From: "[REDACTED]"
Sent: Mon, 6 Nov 2023 12:49:27 +0100
To: "[REDACTED]" <[REDACTED]>; "[REDACTED]" <[REDACTED]>
Cc: "[REDACTED]"; "[REDACTED]"
Subject: FW: Adviesverzoek Grondwater: Zaak: Z2022-Z001841 # Van Eeghenlaan 94-98
Attachments: controle opbarstberekening van eeghenstraat 94-98 amsterdam.docx, Beoordeling Van Eeghenstraat 94-98 toetsing barrièrewerking.docx
Importance: High

Hierbij de voorlopige beoordeling voor de aanleg van een grote kelder op de Van Eeghenstraat 94-98.

Op 17 oktober 2023 heeft u Waternet om advies gevraagd voor de aanleg van een grote kelder voor bovengenoemd adres te Amsterdam Zuid. Waternet heeft het geohydrologisch rapport van Tauw d.d. 28 juli 2022, met kenmerk N001-1284436SPJ-V02-hme-NL beoordeeld op basis van het *Afwegingskader Grondwaterneutrale kelders*. Daarbij is ook de onderbouwende notitie van Tauw van 18 mei 2022 met kenmerk N001-1284436SPJ-V02-hme-NL beschouwd. Om te toetsen of er sprake is van grondwaterneutrale aanleg wordt dit verzoek getoetst op zowel de barrière werking alsook op het uitsluiten van mogelijk opbarstrisico. Indien beide positief worden beoordeeld is er sprake van een grondwaterneutrale kelder.

OJUISTE WEERGAVE KELDEROPPERVLAK IN INGEDIENDE RAPPORTAGE

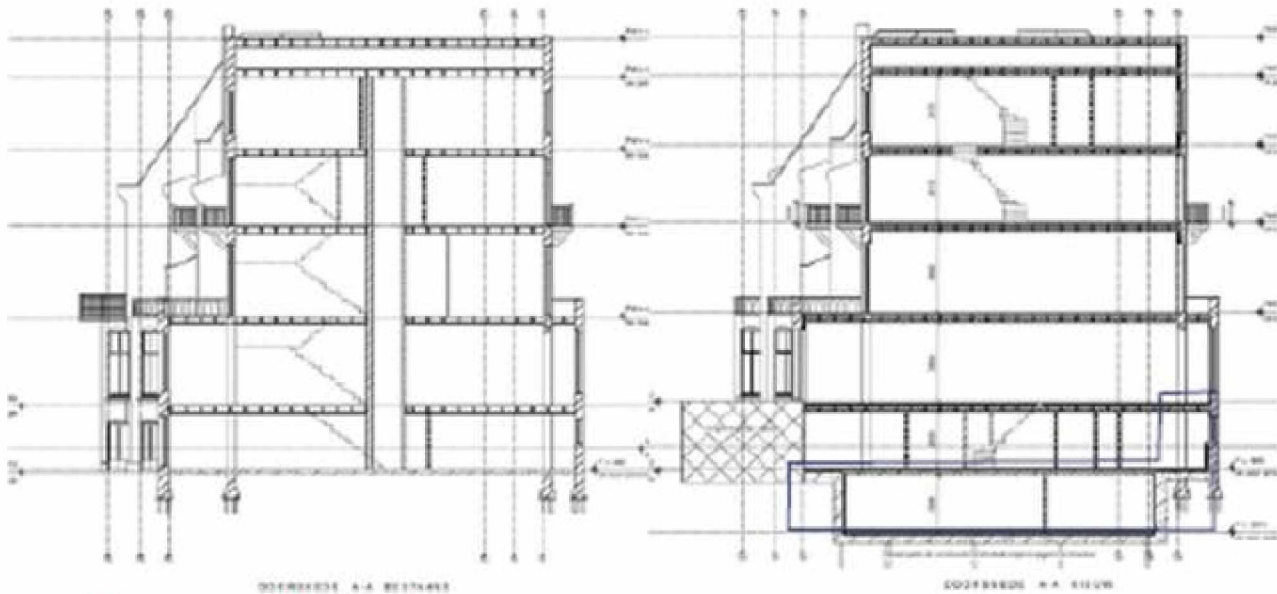
Alleen rapportage is beoordeeld als er over een kelder kleiner dan 300 m2 gaat.

Met behulp van applicatie 'Brava' blijkt dat het bruto kelderoppervlak ca 427 m2 is, tevens vermelden in de omgevingsvergunning.

Op de bouwtekening vermelden kelderoppervlakte opsomming betreft enkelen netovloeroppervlakte en is (naar mijn mening) niet volledig

- Rode oppervlak is buiten bouwvlak (67 m²) waarvoor A@ afwijgingsbesluit is verleent
- Het blauwe lijn is omtrek van maximaal toegestane bouwvlak, maar helder is kleiner dan deze
